核一廠

用過核子燃料乾式貯存設施

運轉執照申請案

審查意見

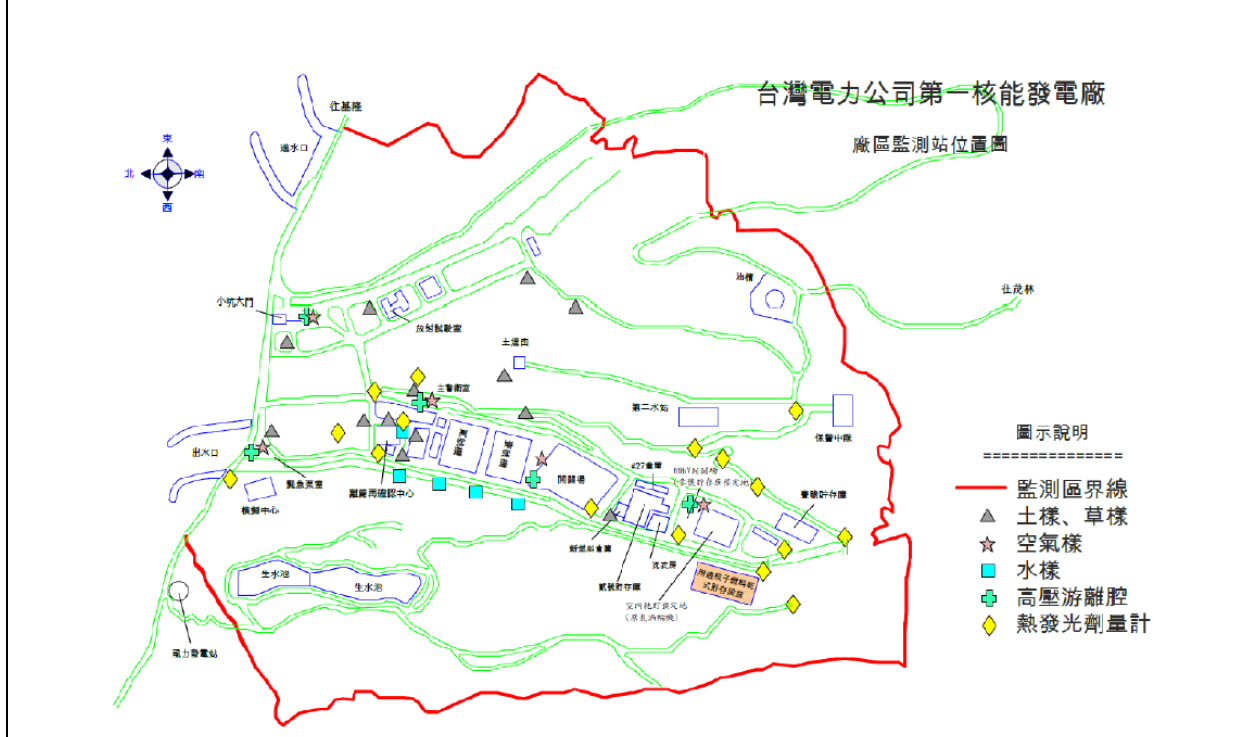
意見 編號	49	審查人員代碼	章節	頁碼
		A06	各節	NA
第 1 次審查意見				
試運轉報告引用諸多作業程序書，工作項目與所對應程序書編號雖稱詳實，但各程序書似乎皆有修訂之更新版本。以“密封鋼筒上蓋鉸道洩漏測試序書 (ISFSI-07-SOP-07003-05)”為例，報告本文中只呈現 (ISFSI-07-SOP-07003)，並未標示修訂版次。試運轉報告為後續作業重要參考文獻，建議落實文件之品質管理。				
第 1 次審查意見答復說明				
謝謝委員提醒，熱測試作業所使用的程序書皆為最新版次。				
第 2 次審查意見				
1. 為避免試運轉報告閱讀者，於追溯各流程所對應之程序書時，造成版次混淆或錯亂；建議於本報告中，對所引用程序書，除標示文件編號，亦應詳細至其修訂版次。如此，閱讀者也易於確認各文件產出之先後時序。 2. “ISFSI-07-SOP-0711”是否應修訂為：“ISFSI-07-SOP-07011”？另，兩本程序書：ISFSI-07-SOP-07006 以及 ISFSI-07-SOP-07011，雖未應用於熱測試作業，但於試運轉報告本文所述及，建議一併納入附件之程序書清單。				
第 2 次審查意見答復說明				
1. 謝謝委員提醒，擬依審查意見將程序書編號與版次納入本報告「3.熱測試作業驗證」章節進行補充修訂。後續重覆提及程序書部分將刪除程序書編號，僅保留程序書名稱。 2. 請詳見審查意見編號 63 答覆說明。				
第 3 次審查意見				
同意答復。
